【公報種別】特許法第17条の2の規定による補正の掲載

【公表番号】特表2017-508237(P2017-508237A)

【誤訳訂正書】

【提出日】令和2年1月20日(2020.1.20)

【図 7】

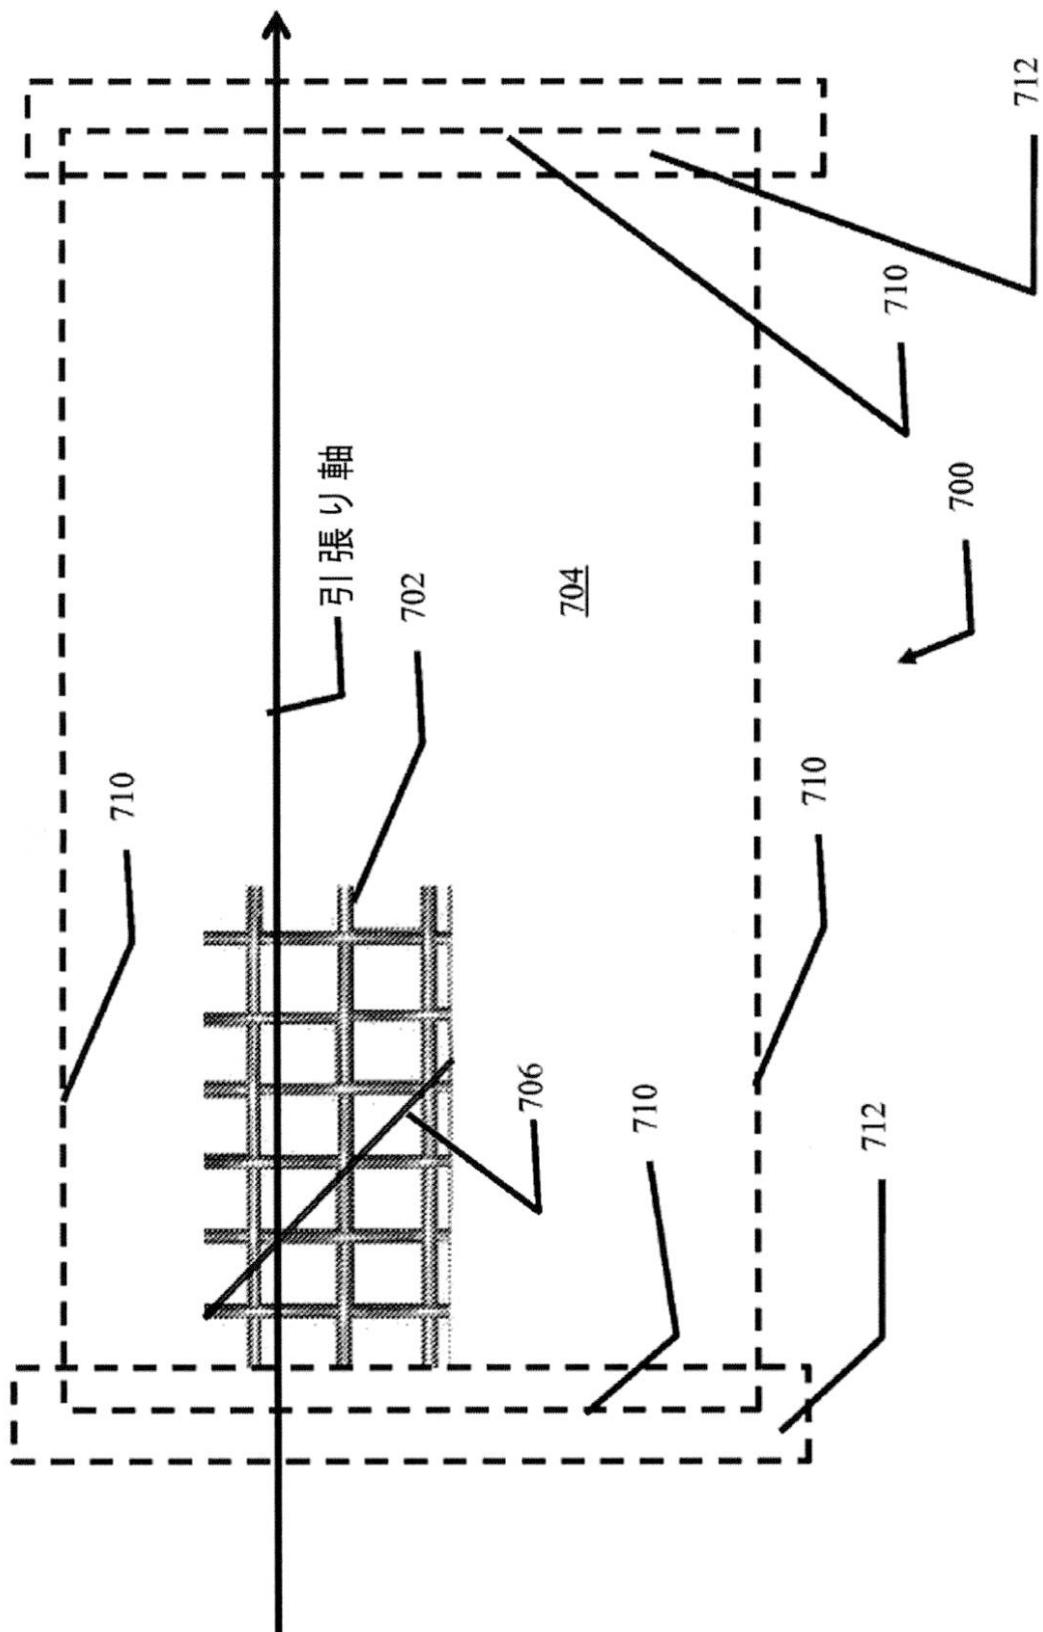
【誤訳訂正1】

【訂正対象書類名】図面

【訂正対象項目名】図7

【訂正方法】変更

【図 7】代表的な実施形態による、メッシュ加熱素子を示す接写図である。本図では、メッシュのフィラメントが引張り軸に沿って配列され、かつ、前記メッシュと接触する第2のフィラメントが非直角の角度で引張り軸と交差する。

図7は、代表的な実施形態による、メッシュ704のフィラメント702が引張り軸と一致して配列され、メッシュ704と接触する第2のフィラメント706が非直角の角度で引張り軸と交差する場合のメッシュ加熱素子700の接写図を示す。メッシュ704の1つ以上のエッジ710は、導体バー712によって固定されても良い。
